ACTA DE RESPUESTAS A PREGUNTAS DEL PROCESO N° BIDIII-RSND-AUT- EEQ-OB-001
"Instalación de equipos para la automatización de subestaciones y alimentadores"

Quito, 22 de mayo de 2017

Objeto de la reunión: Realizar el análisis de las preguntas realizadas al proceso, elaborar las respuestas y formular aclaraciones de ser el caso.

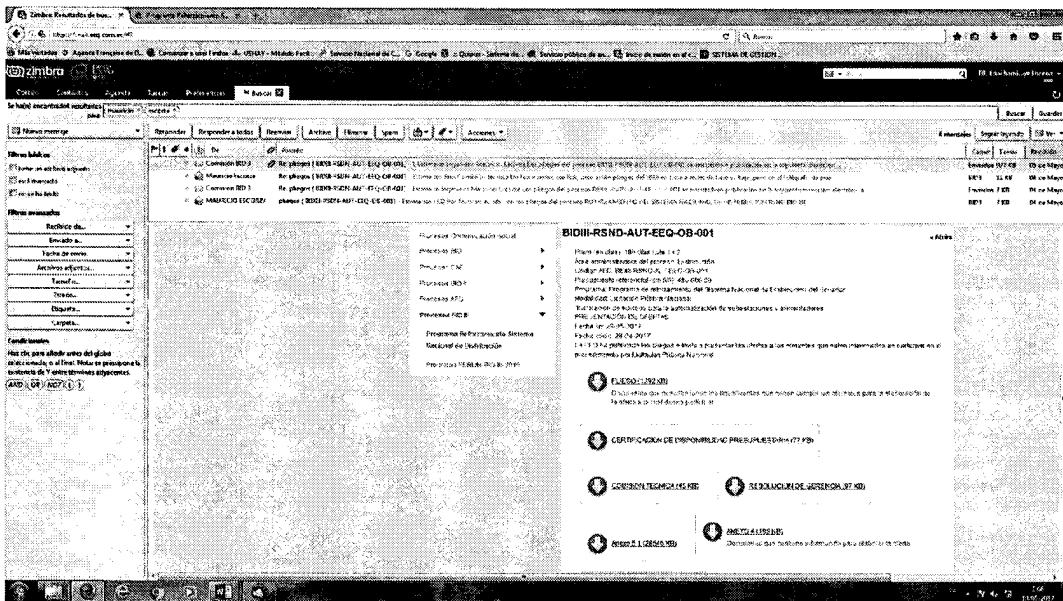
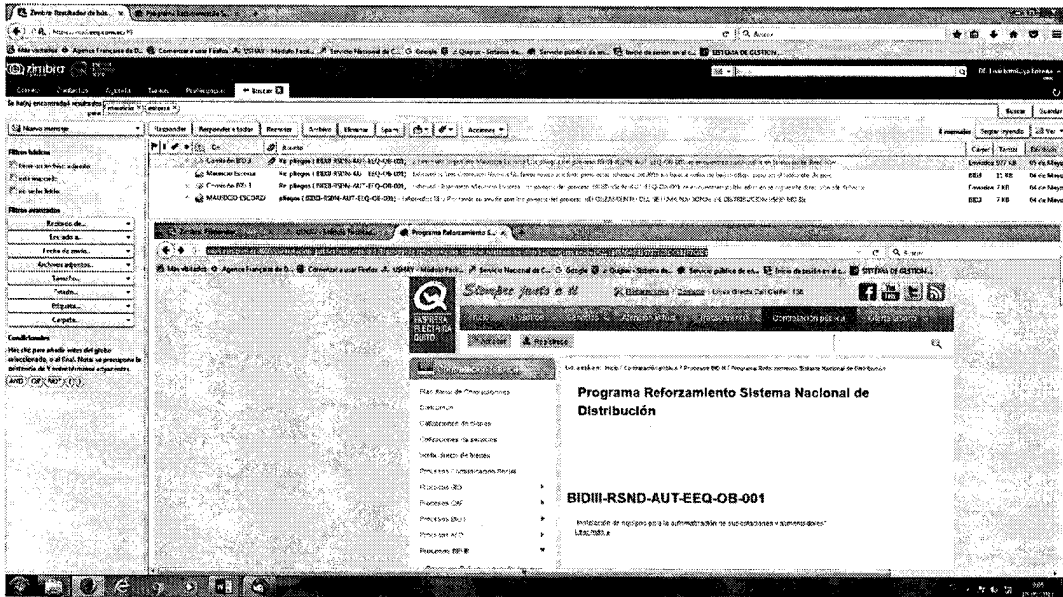
Un favor revise ese link, pero están pliegos del 2016 en base a redes de bajo voltaje ,pero en el telégrafo de pue publicado un anuncio de una licitación el día 27 de abril con respecto a enlaces de fibra óptica. Por favor solicito su ayuda.

Respuesta: Los pliegos del proceso BIDIII-RSDN-AUT-EEQ-OB-001 se encuentran publicados en la siguiente dirección electrónica de la página web EEQ: <https://www.eeq.com.ec:8443/contratacion-publica/procesos-bid-3/programa-reforzamiento-sistema-nacional-de-distribucion/> y luego seleccionar el código del proceso BIDIII-RSDN-AUT-EEQ-OB-001 y digitar Leer más y la información del proceso se despliega; se adjunta las pantallas.
